Órgano de Control y Evaluación Gubernamental.
Oficio: OCEG 523/2020
Asunto: informe de revisión de obras.
2020 "Año del turismo"
Etchojoa, Sonora a 04 de septiembre del 2020.

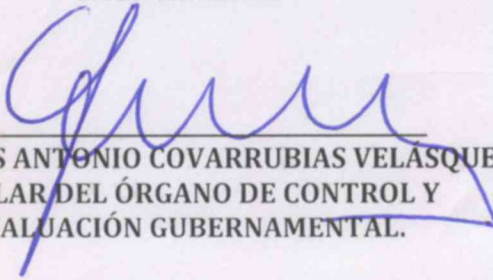
Table with 6 columns: NUMER DE OBRA, DESCRIPCIÓN DE LA OBRA, EMPRESA, MONTO, SUPERVISOR, OBSERVACIÓN DE LA REVISION FISICA Y DOCUMENTAL. Row 1: E214, CONSTRUCCIÓN DE 2720 M DE RED DE DRENAJE SANITARIO Y 88 DESCARGAS SANITARIAS EN LA LOCALIDAD DE LA BOCANA, MUNICIPIO DE ETCHOJOA, SONORA. DESARROLLOS CIVILES TAMBSON, \$ 2,582,777.08 + IVA, ING. CRISTIAN QUIROZ, Se realizó la medición de la línea de atarjea la cual nos dio 2681.10 metros líneas. Al hacer la medición s observo que había asentamientos en varios puntos de la comunidad como son en los pozos, descargas y la línea de atarjea por lo que se solicita sesión fotográfica de las pruebas de compactación del lugar de la obra, también que el tubo de la descarga se encontraba destapado en algunos sectores, esto podría ocasionar que se ensolve la línea.
